Mission régionale d'autorité environnementale
Grand Est

**Avis sur le projet d'exploitation
du parc éolien du Mont de l'arbre III
à La Chaussée-sur-Marne et Omey (51)
porté par la société TOTALENERGIES
RENOUVELABLES FRANCE**

n°MRAe 2023APGE57

Nom du pétitionnaire	TOTALENERGIES RENOUVELABLES FRANCE
Communes	La Chaussée-sur-Marne et Omey
Département	Marne (51)
Objet de la demande	Demande d'autorisation environnementale de construire et d'exploiter un parc éolien de 2 aérogénérateurs et 1 postes de livraison.
Date de saisine de l'Autorité environnementale	30/03/2023

Figure 3: Couloirs de migrations avifaunes identifiés dans le SRCE

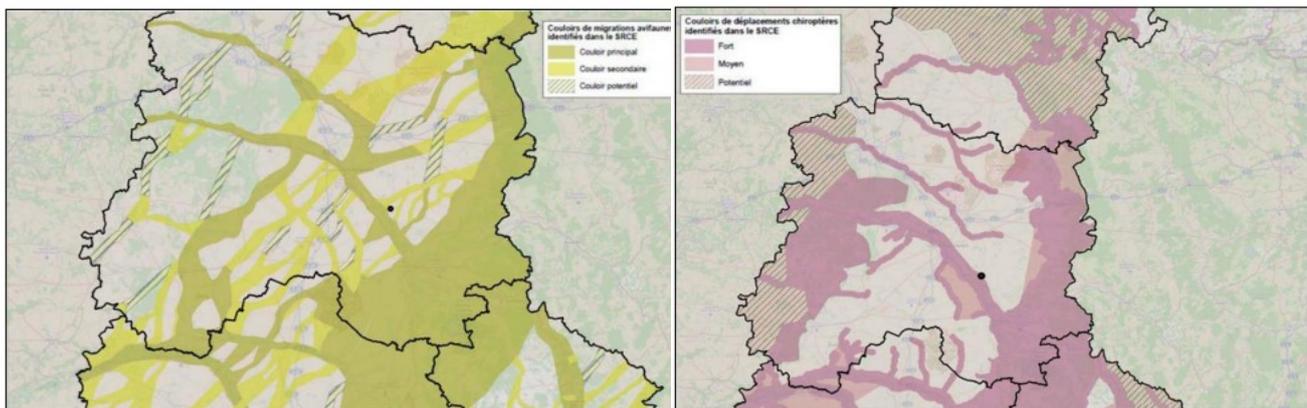
Selon le dossier, La zone d'étude est située en dehors de tous corridors écologiques mis en évidence dans le cadre du Schéma Régional de Cohérence Écologique (SRCE) Champagne-Ardenne annexé au SRADDET Grand Est, mais signalée comme faisant partiellement partie d'un corridor majeur de transit migratoire des chauves-souris (chiroptères).

Pour l'Ae, la zone d'étude recoupe partiellement un couloir de migration de l'avifaune, non retenu comme stratégique mais néanmoins considéré comme une zone de contrainte forte.

De plus, l'Ae rappelle que ce schéma datant de 2012 est désormais ancien, et n'a pas été mis à jour alors que de nombreux projets éoliens se sont développés depuis et sont venus restreindre les espaces de passage pour les oiseaux, modifier les couloirs de migration ainsi que saturer les paysages comme le précisent les recommandations formulées dans les remarques liminaires du présent avis, afin de procéder à une mise à jour de ce schéma.
